所内常設直流電源設備(3系統目) 添付書類八 比較表

<p>柏崎刈羽 6, 7号炉 (2022. 8. 23 提出)</p>	<p>女川2号炉 適合性審査許可後完本 (有毒ガス防護: 2022年6月1日許可)</p>	<p>女川2号炉 設置変更許可申請書 ※変更箇所のみ記載</p>	<p>差異理由</p>
 <p>第1.1.7-8 図 重大事故等対処設備配置及び保管場所図(その8)</p>	 <p>第1.1.7-8 図 重大事故等対処設備配置及び保管場所図(その8)</p>	<p>「第1.1.7-8 図 重大事故等対処設備配置及び保管場所図(その8)」を以下のとおり変更する。</p>  <p>第1.1.7-8 図 重大事故等対処設備配置及び保管場所図(その8)</p>	<p>表現の差異</p> <ul style="list-style-type: none"> ・女川は各項や各章図表の変更箇所を示す前にリード文を入れている。 <p>設計の差異</p> <ul style="list-style-type: none"> ・設置位置の差異。

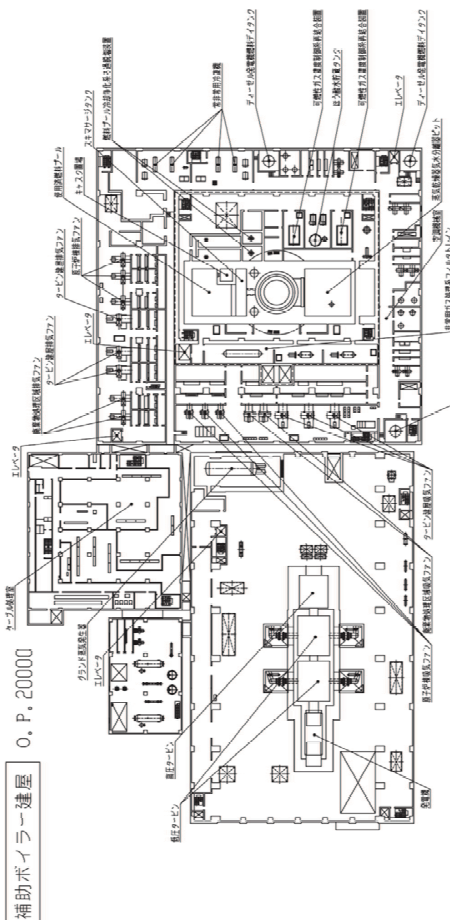
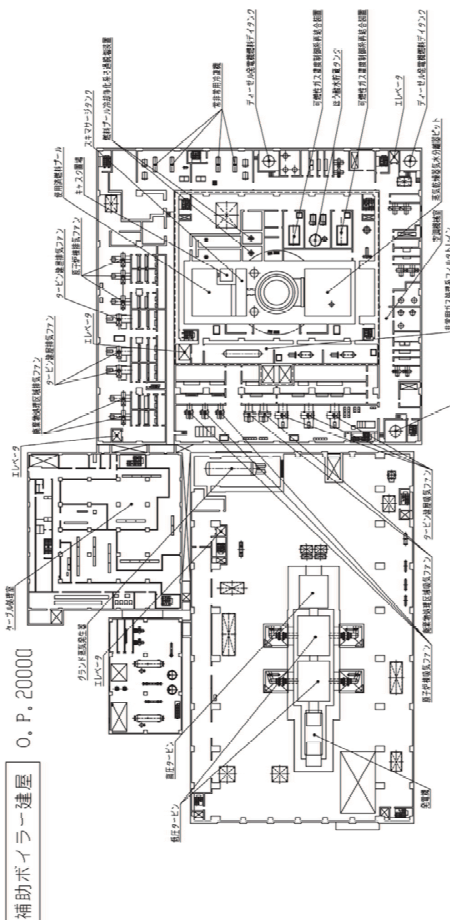
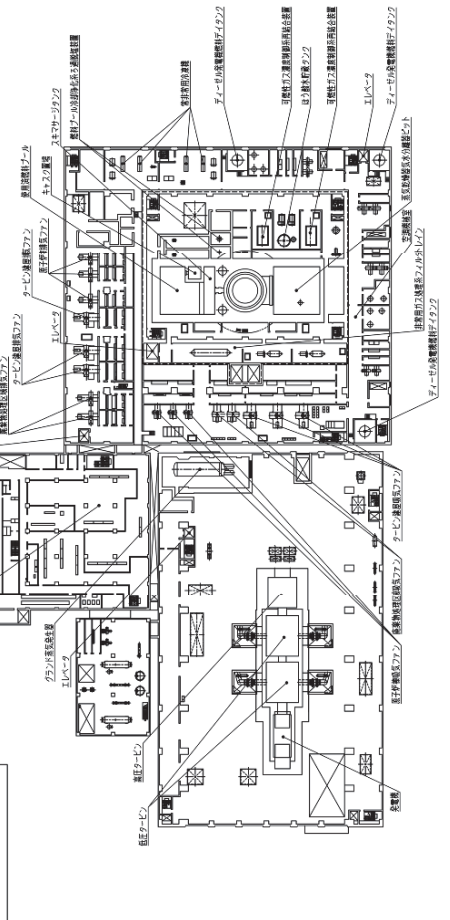
柏崎刈羽 6, 7 号炉 (2022. 8. 23 提出)	女川 2 号炉 適合性審査許可後完本 (有毒ガス防護 : 2022 年 6 月 1 日許可)	女川 2 号炉 設置変更許可申請書 ※変更箇所のみ記載	差異理由
			設計の差異 ・設置位置の差異。

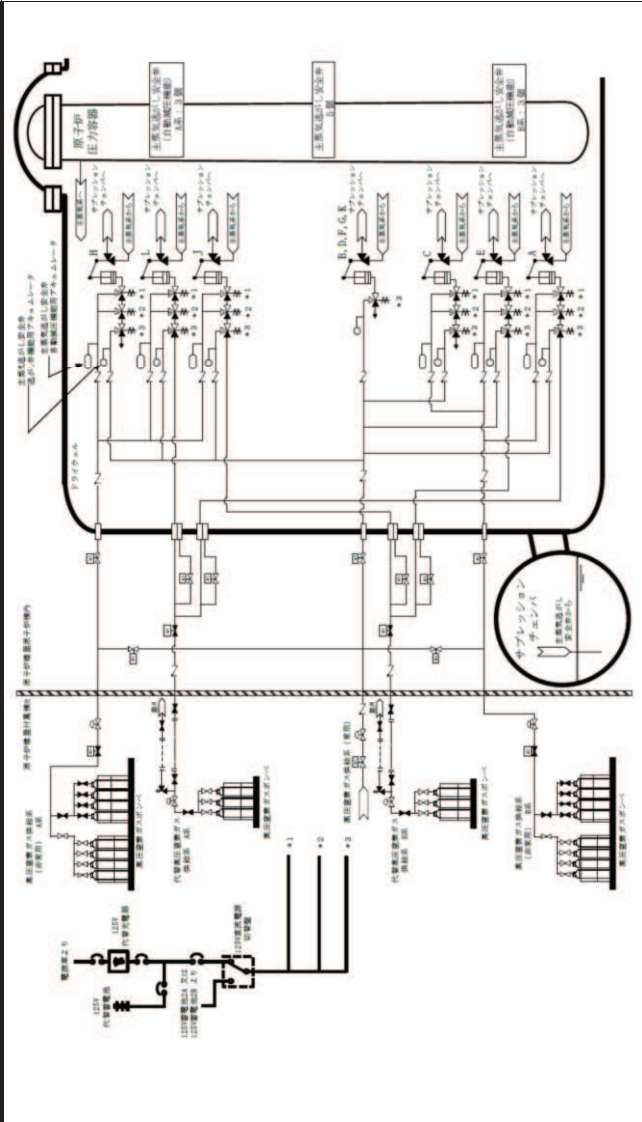
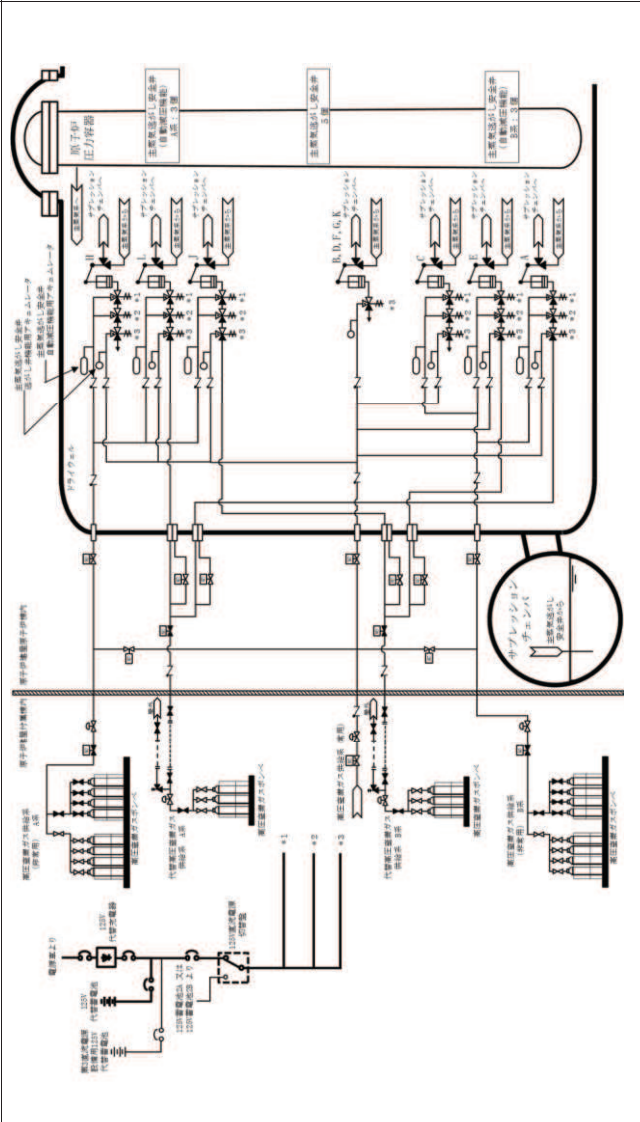
柏崎刈羽 6, 7号炉 (2022. 8. 23 提出)	女川 2号炉 適合性審査許可後完本 (有毒ガス防護 : 2022年6月1日許可)	女川 2号炉 設置変更許可申請書 ※変更箇所のみ記載	差異理由
			設計の差異 ・系統構成の相違。

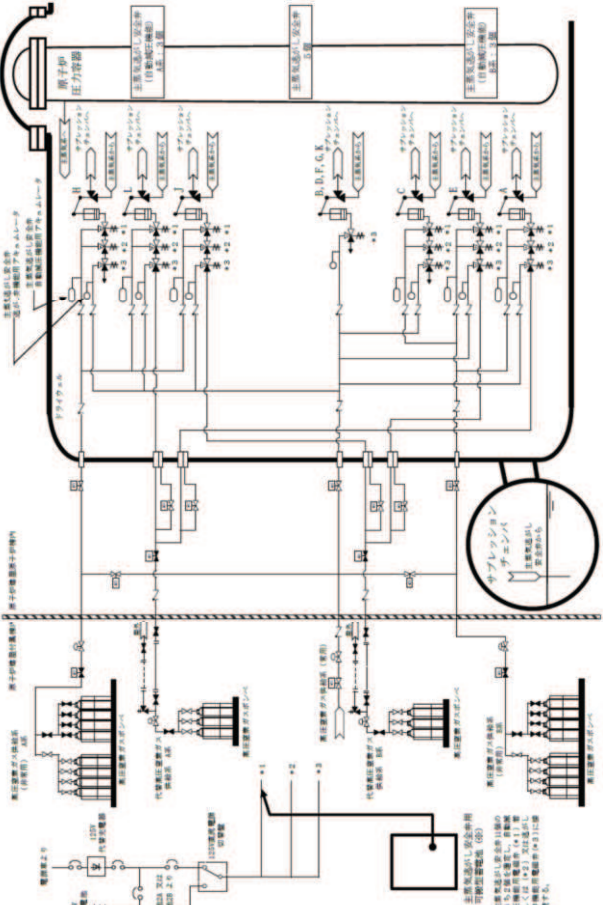
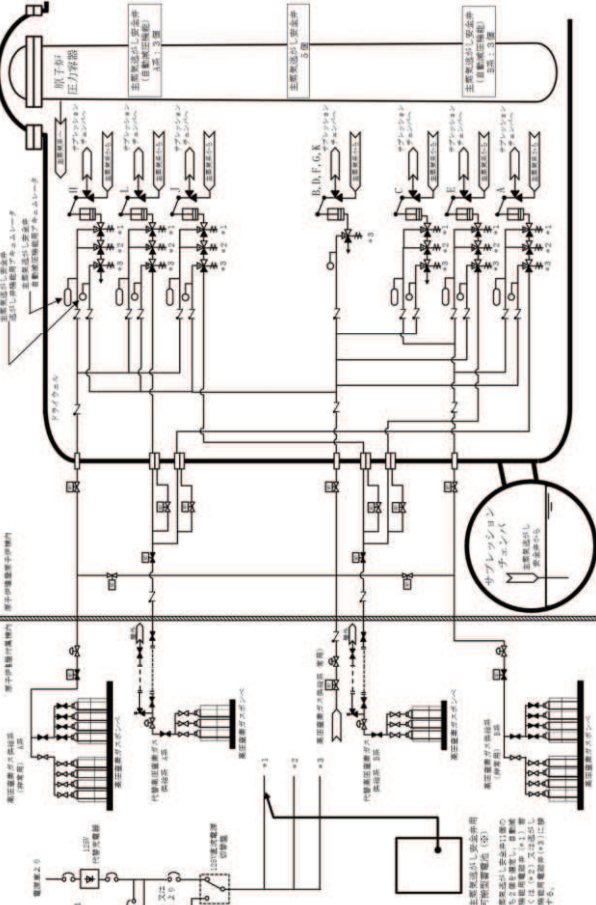
柏崎刈羽 6, 7号炉 (2022. 8. 23 提出)	女川 2号炉 適合性審査許可後完本 (有毒ガス防護 : 2022年6月1日許可)	女川 2号炉 設置変更許可申請書 ※変更箇所のみ記載	差異理由
 <p data-bbox="707 1326 1346 1425">第5.5-2図 原子炉冷却材圧力バウンダリを減圧するための設備系統概要図 (可搬型代替直流電源設備による主蒸気逃がし安全弁機能回復)</p>	 <p data-bbox="1346 1326 1984 1425">第5.5-2図 原子炉冷却材圧力バウンダリを減圧するための設備系統概要図 (可搬型代替直流電源設備による主蒸気逃がし安全弁機能回復)</p>	<p data-bbox="1984 304 2175 671"> 設計の差異 ・既許可において常設代替直流電源設備 (125V 代替蓄電池) から給電している旨明記している負荷は所内常設直流電源設備 (3系統目) から給電可能な設計となる。 </p>

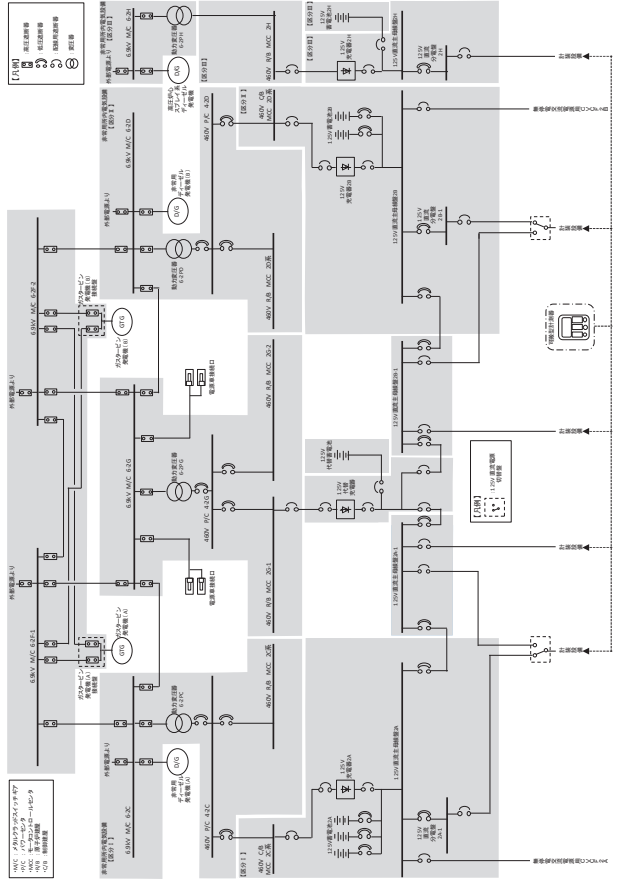
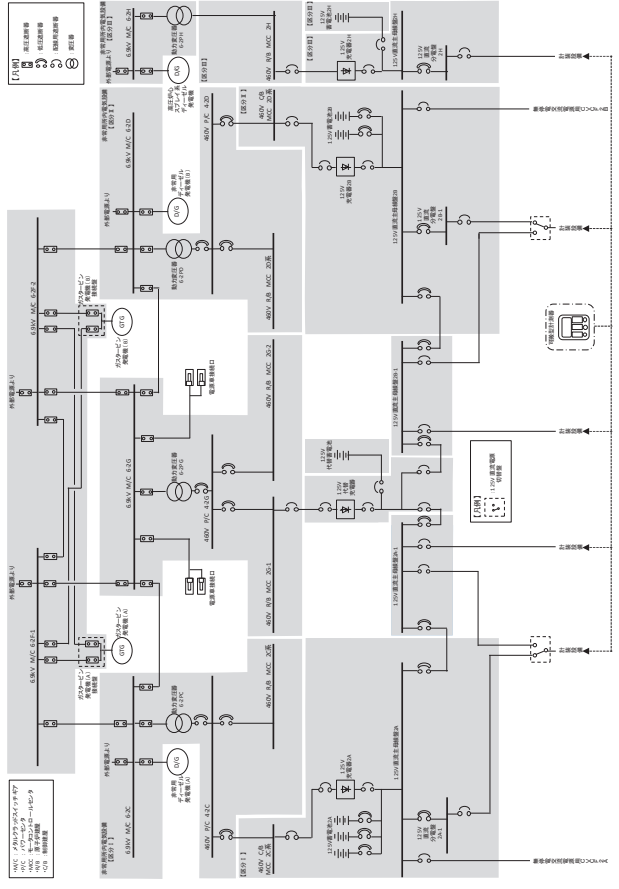
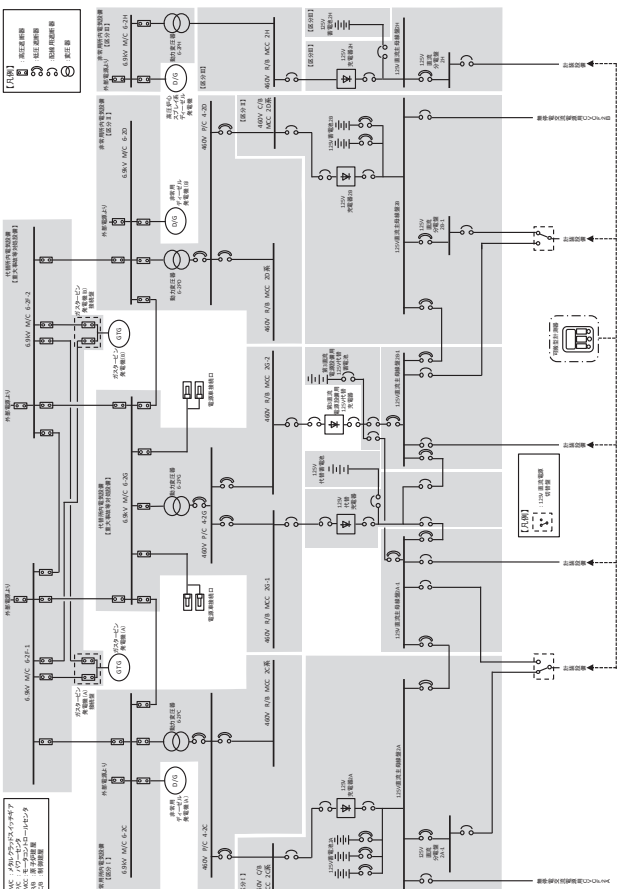
<p>柏崎刈羽6, 7号炉(2022.8.23提出)</p>	<p>女川2号炉 適合性審査許可後完本 (有毒ガス防護: 2022年6月1日許可)</p>	<p>女川2号炉 設置変更許可申請書 ※変更箇所のみ記載</p>	<p>差異理由</p>
 <p>第6.4-3図 計装設備(重大事故等対処設備)系統概要図(3)(計器電源喪失時に使用する設備)</p>	 <p>第6.4-3図 計装設備(重大事故等対処設備)系統概要図(3)(計器電源喪失時に使用する設備)</p>	 <p>設計の差異 ・電源構成の相違。</p>	<p>設計の差異 ・電源構成の相違。</p>

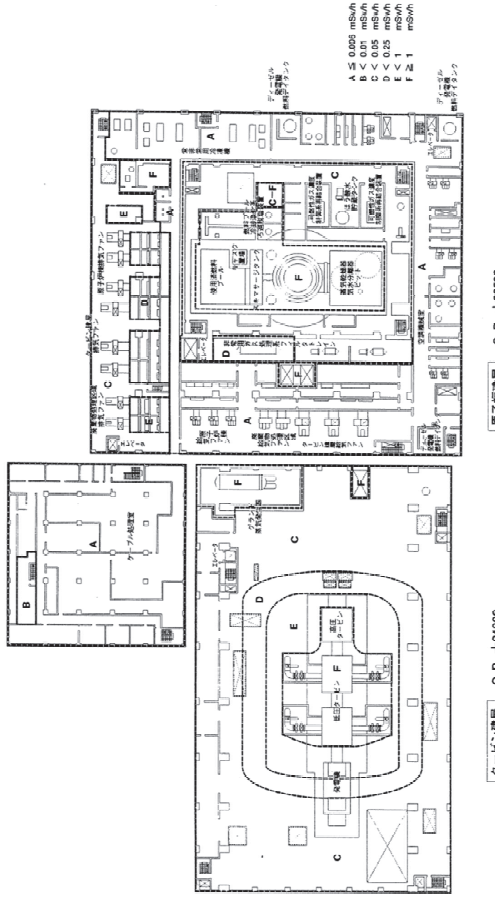
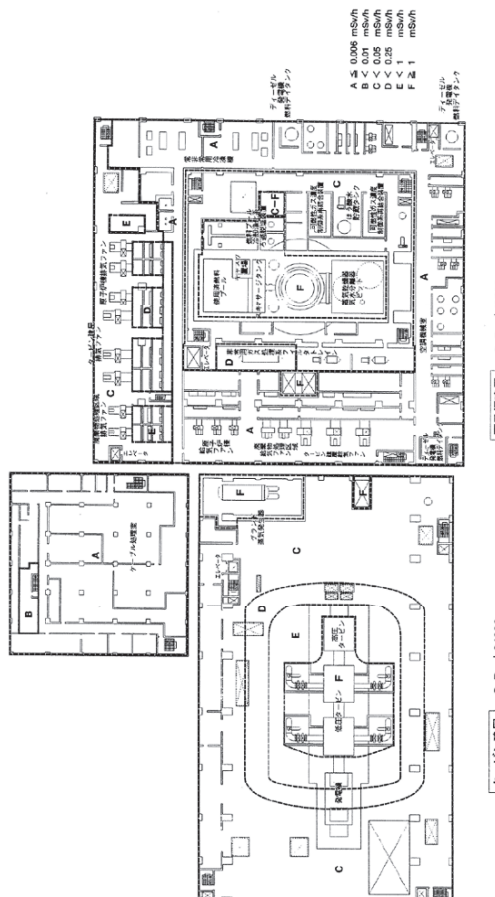
<p>柏崎刈羽6, 7号炉(2022.8.23提出)</p>	<p>女川2号炉 適合性審査許可後完本 (有毒ガス防護: 2022年6月1日許可)</p>	<p>女川2号炉 設置変更許可申請書 ※変更箇所のみ記載</p>	<p>差異理由</p>
 <p>第6.4-4図 計装設備(重大事故等対処設備)系統概要図(4)(計器電源喪失時に使用する設備)</p>	 <p>第6.4-4図 計装設備(重大事故等対処設備)系統概要図(4)(計器電源喪失時に使用する設備)</p>	 <p>第6.4-4図 計装設備(重大事故等対処設備)系統概要図(4)(計器電源喪失時に使用する設備)</p>	<p>設計の差異 ・電源構成の相違。</p>

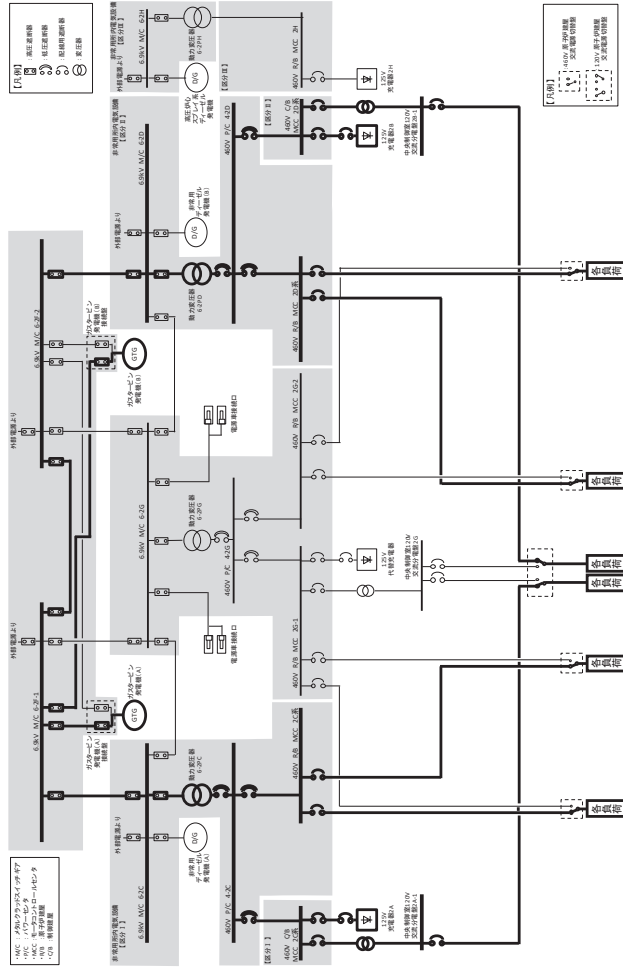
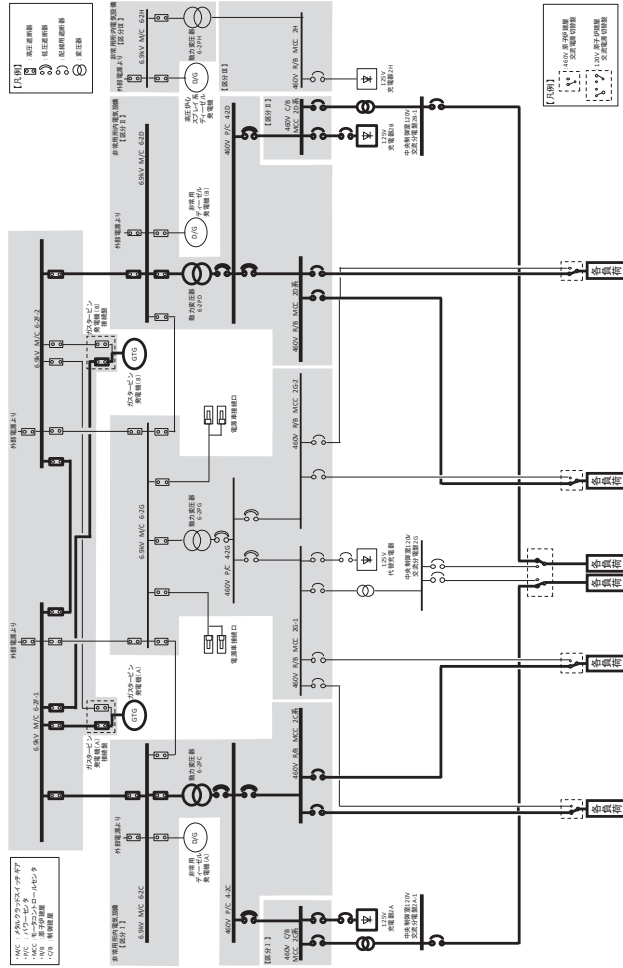
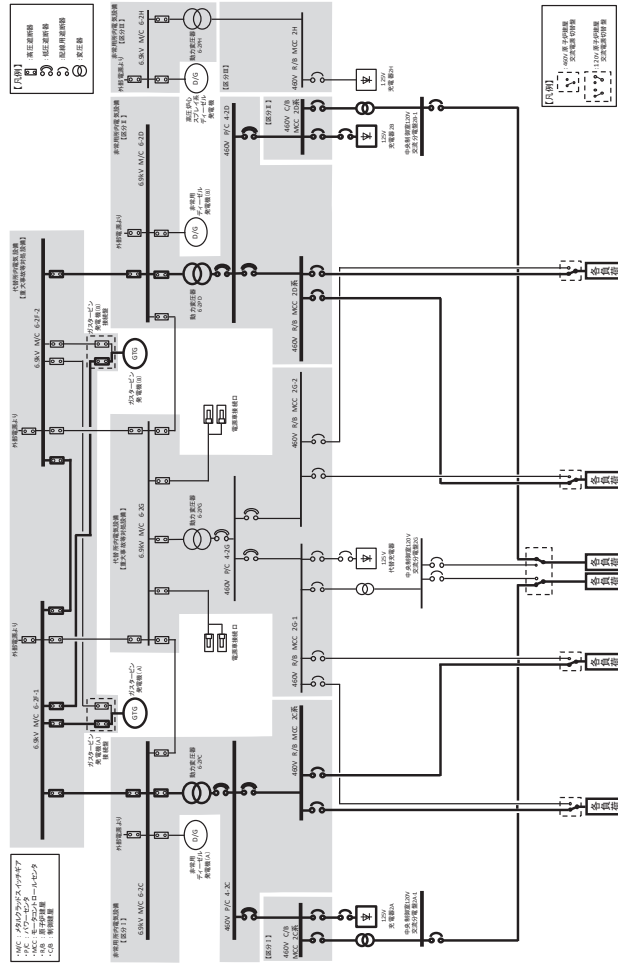
<p>柏崎刈羽 6, 7号炉 (2022. 8. 23 提出)</p>	<p>女川2号炉 適合性審査許可後完本 (有毒ガス防護: 2022年6月1日許可)</p>	<p>女川2号炉 設置変更許可申請書 ※変更箇所のみ記載</p>	<p>差異理由</p>
			<p>設計の差異 ・電源構成の差異。</p>

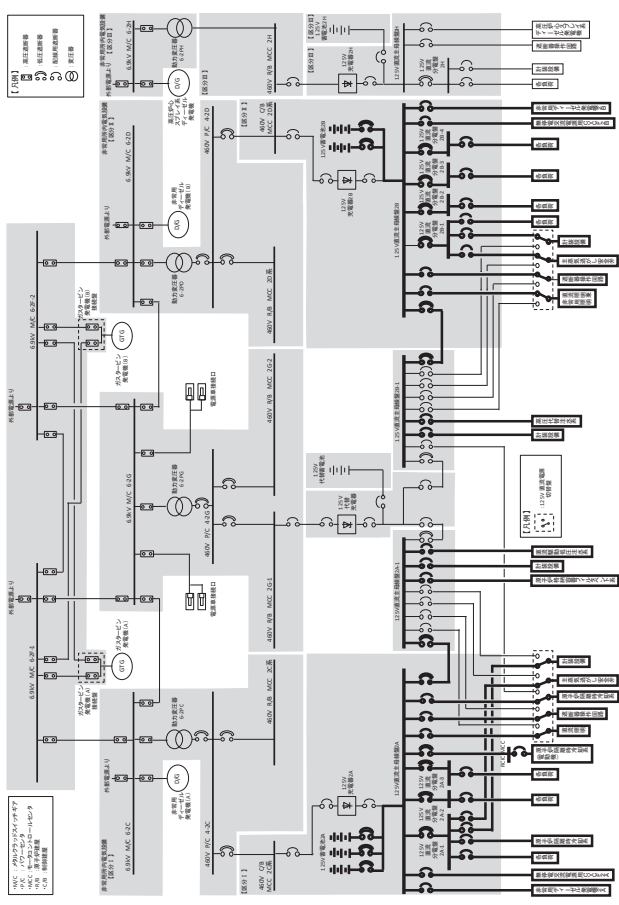
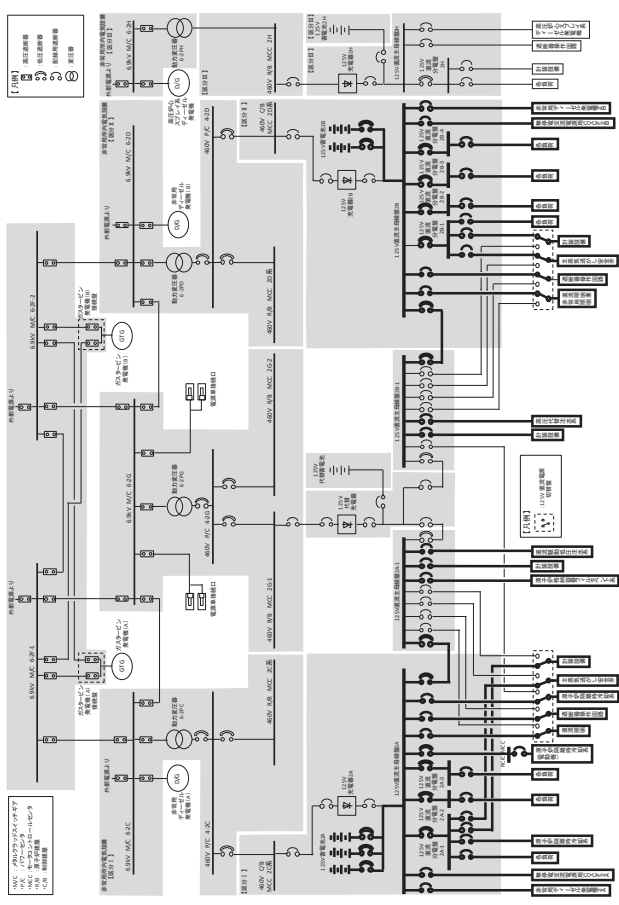
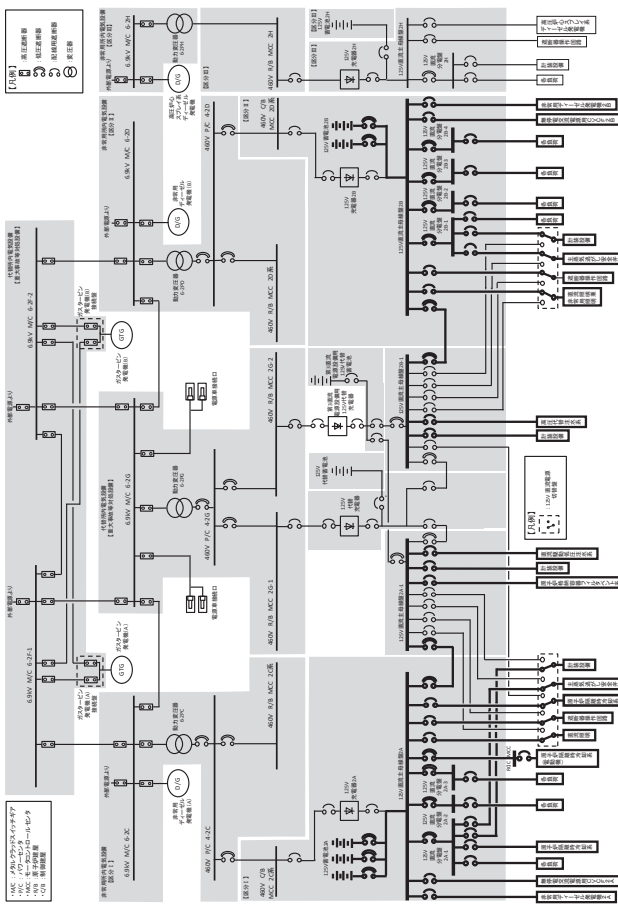
<p>柏崎刈羽6, 7号炉(2022.8.23提出)</p>	<p>女川2号炉 適合性審査許可後完本 (有毒ガス防護: 2022年6月1日許可)</p>	<p>女川2号炉 設置変更許可申請書 ※変更箇所のみ記載</p>	<p>差異理由</p>
	<p>第 10.2-4 図 代替電源設備系統概要図(可搬型代替交流電源設備による給電)(電源車から非常用所内電気設備を経由して給電)</p>	<p>第 10.2-4 図 代替電源設備系統概要図(可搬型代替交流電源設備による給電)(電源車から非常用所内電気設備を経由して給電)</p>	<p>設計の差異 ・電源構成の差異。</p>
